Auszug aus dem Sitzungsbuch der Stadt Penzberg

Sitzung des Stadtrates am 30.06.2021

| 5. Bebauungsplan „Freizeitgärten Breitfilz“ sowie 32. Änderung des Flächennutzungsplans: Billigung nach Unterrichtung der Öffentlichkeit und der Behörden und Auslegungsbeschluss | 3/185/2021 |

Flächennutzungsplan Stadt Penzberg, 32. Änderung, M 1:5000

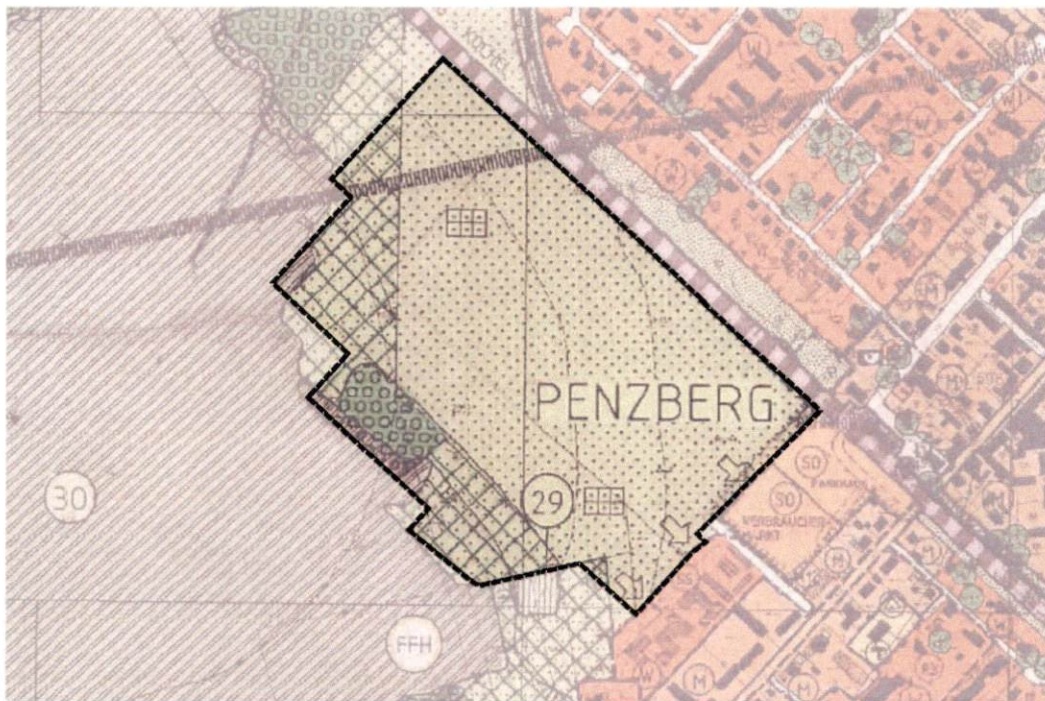
- Unzureichende Abarbeitung der Eingriffs-Ausgleichsregelung
- Die zeichnerische Darstellung „Biotop“ ist nicht vorhanden, bzw. schwer bis nicht lesbar

- 32. Änderung des Flächennutzungsplans:
 - Die grafische Darstellung des Biotops wird überarbeitet.
- Bebauungsplan „Freizeitgärten Breitfilz“:
 - Die Zaunhöhe wird auf 1,30 m begrenzt. Die Festsetzung soll um eine mindestens einzuhaltende Bodenfreiheit von 10 cm ergänzt werden. Eine Ausnahme kann bei Tiergehegen gelten.
